Verslag huishoudelijke elektrische installatie op laagspanning en zeer lage spanning

Referentie: **011-20261117-05**	Datum controle: **17/11/2026**
Keurder: **011**

Eigenaar:	**Philip Daelemans**	EAN-code:	**Onbekend**
Adres installatie:	**Van Hoeystraat 30, 2800 - Mechelen**	Nummer teller(s):	**1SAG1105009169**
		Distributienetbeheerder installatie:	**Fluvius**

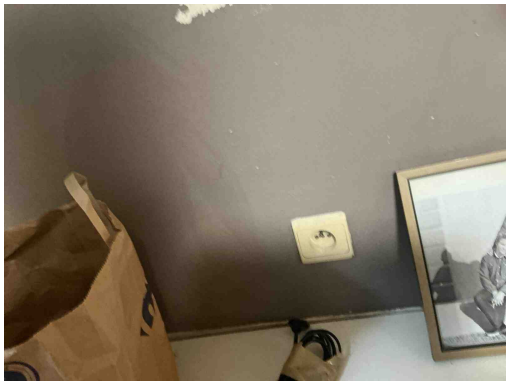
B17 - De voedingsspanning is niet op elk bord vermeld (Boek 1: 3.1.3.3).
Opmerking: Oa foutief

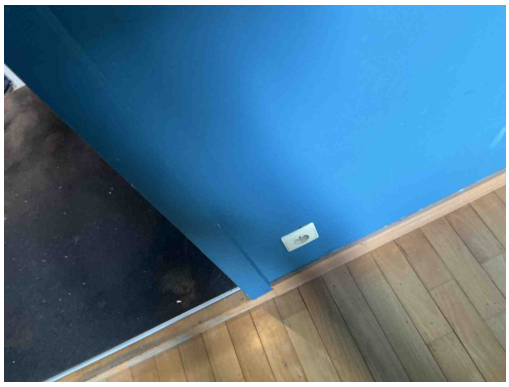
A16 - Er is geen continuïteit van de beschermingsgeleider van de contactdoos (Boek 1: 5.4.3.4).
Opmerking: Oa keuken , bureau, woonkamer, slaapkamers, algemeen, ...

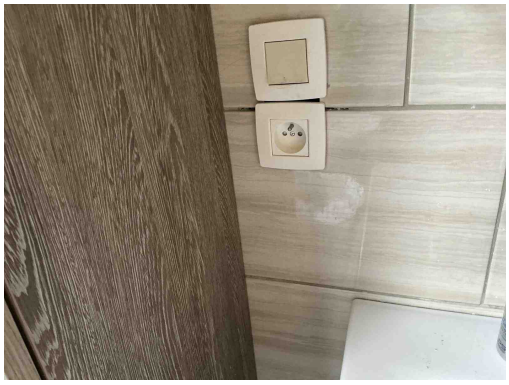
A16 - Er is geen continuïteit van de beschermingsgeleider van de contactdoos (Boek 1: 5.4.3.4).
Opmerking: Oa keuken , bureau, woonkamer, slaapkamers, algemeen, ...

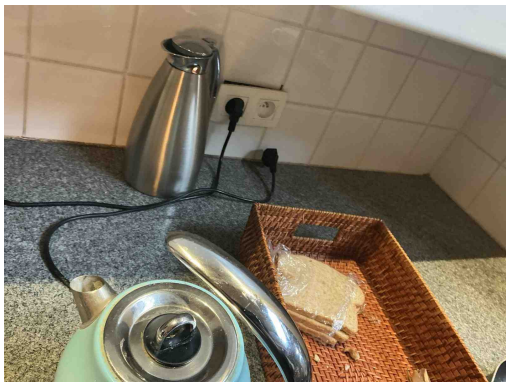
A16 - Er is geen continuïteit van de beschermingsgeleider van de contactdoos (Boek 1: 5.4.3.4).
Opmerking: Oa keuken , bureau, woonkamer, slaapkamers, algemeen, ...

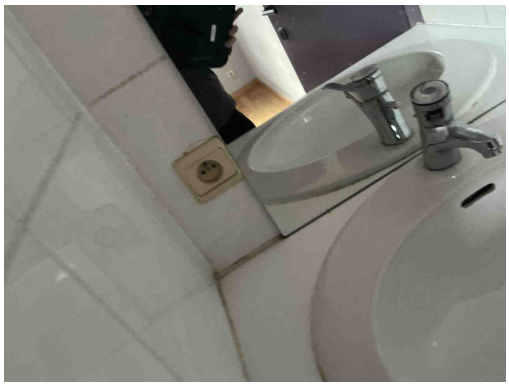
A16 - Er is geen continuïteit van de beschermingsgeleider van de contactdoos (Boek 1: 5.4.3.4).
Opmerking: Oa keuken , bureau, woonkamer, slaapkamers, algemeen, ...

T10 - Bepaalde contactdozen en/of schakelaars zijn niet degelijk bevestigd (Boek 1: 1.4.1.3).
Opmerking: Oa keuken , zolder

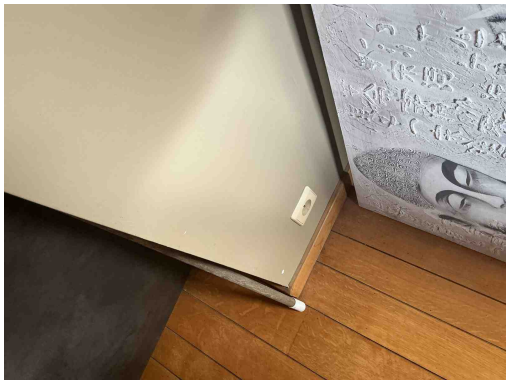
A16 - Er is geen continuïteit van de beschermingsgeleider van de contactdoos (Boek 1: 5.4.3.4).
Opmerking: Oa keuken , bureau, woonkamer, slaapkamers, algemeen, ...

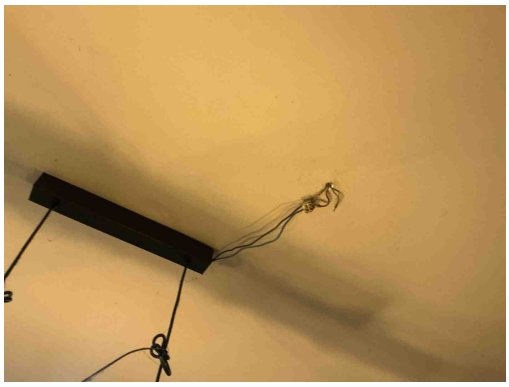
T10 - Bepaalde contactdozen en/of schakelaars zijn niet degelijk bevestigd (Boek 1: 1.4.1.3).
Opmerking: Oa keuken , zolder

T02 - Gevaar voor rechtstreekse aanraking: genaakbare delen onder spanning (Boek 1: 4.2.2).
Opmerking: Oa zolder

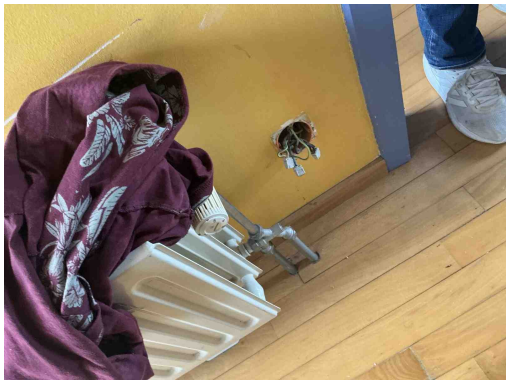
C26 - De verbindingen zijn niet gebeurd in borden, in aftakdozen, aan de klemmen van contactdozen, schakelaars of in de verlichtingstoestellen (Boek 1: 5.2.6.1).
Opmerking: Oa keuken, dressing

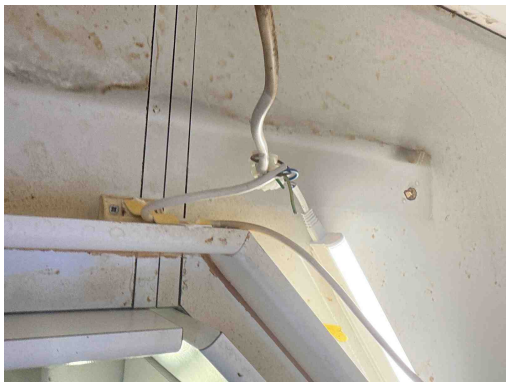
C26 - De verbindingen zijn niet gebeurd in borden, in aftakdozen, aan de klemmen van contactdozen, schakelaars of in de verlichtingstoestellen (Boek 1: 5.2.6.1).
Opmerking: Oa keuken, dressing

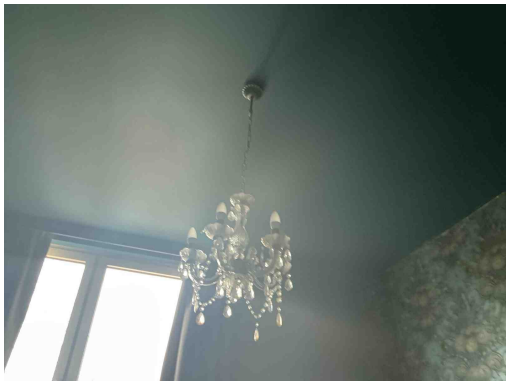
C38 - Het gebruikte kabeltype (snoerkabel) voldoet niet aan de specificaties die van toepassing zijn op voedingsleidingen voor vaste installatie (Boek 1: 1.4.2.1, 5.2.6.2).
Opmerking: Oa keuken

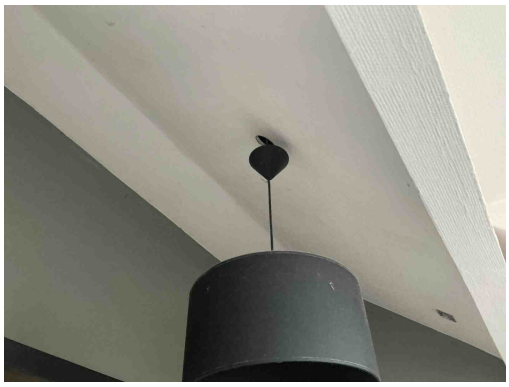
T24 - Het gebruik van elektrische machines of toestellen van klasse 0 en 0I is verboden. (Boek 1, Onderafdeling 4.2.4.3)
Opmerking: Oa slaapkamer

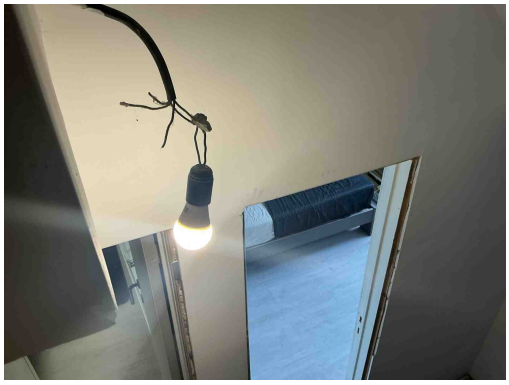
T21c - Het elektrisch materieel is niet geplaatst volgens de voorschriften van de fabrikant/ regels van goed vakmanschap. (Boek 1: 1.4.1.3) Oa armatuur niet degelijk bevestigd. Zie plaatsingsfiche fabrikant.
Opmerking: Oa slaapkamer

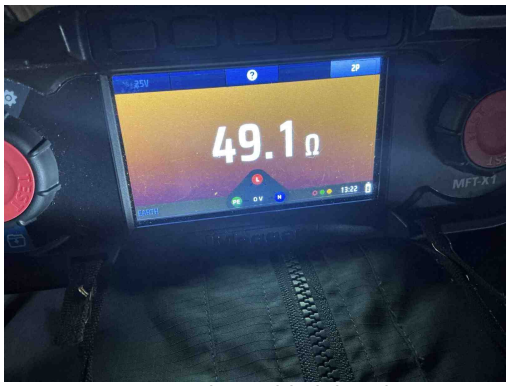
D28 - De voorlopige verlichting is genaakbaar (hoogte <2,5m) en bevindt zich niet achter een differentieelstroombeschermingsinrichting met een gevoeligheid van max. 30mA (Boek 1, Onderafdeling 5.3.4.2.i)
Opmerking: Oa hal boven
